Le prese di forza per Daily e Nissan con innesto elettrico Mag-Tronic sono state oggetto di una modifica sostanziale. Il gruppo bobina-cannotto d'innesto è ora posizionato dal lato opposto all'albero d'uscita. I vantaggi di tale modifica si possono riassumere in:

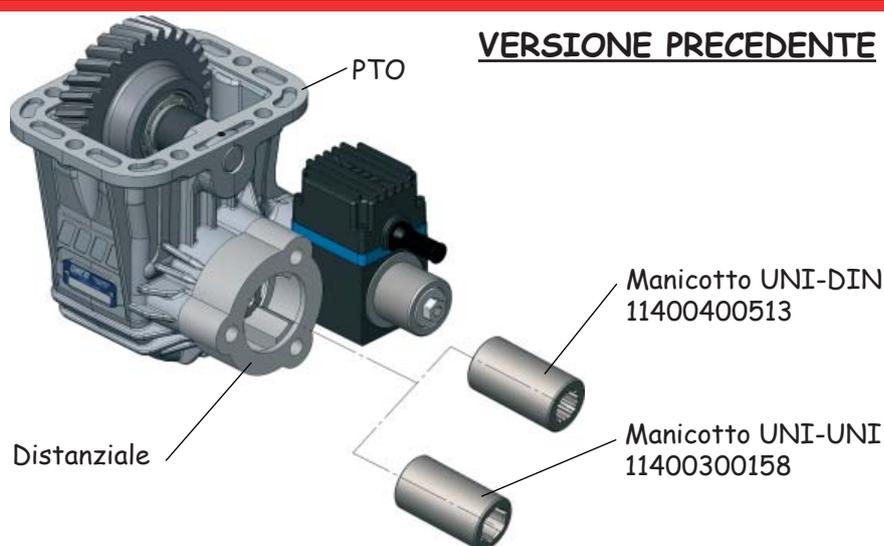
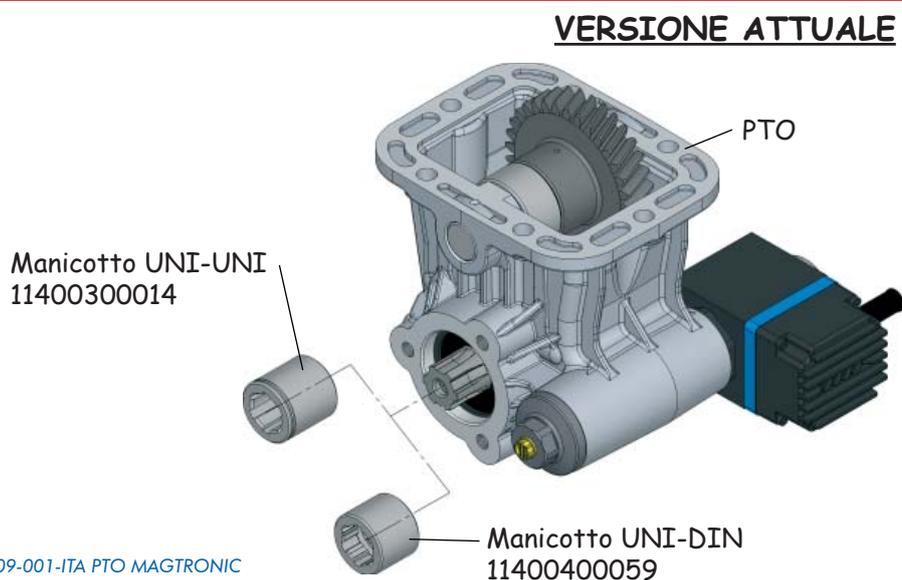
- Eliminazione del distanziale per il montaggio della pompa
- Utilizzo di manicotti standard L= 30 mm anzichè manicotti speciali L= 62 mm
- Possibilità di sfilare la bobina d'innesto senza dover smontare la pompa

In figura sono rappresentate le modifiche apportate e nella tabella sono indicati i nuovi codici di ordinazione. Nulla cambia per quanto riguarda l'intercambiabilità delle bobine e dei cablaggi elettrici destinati alla vecchia o alla nuova versione.
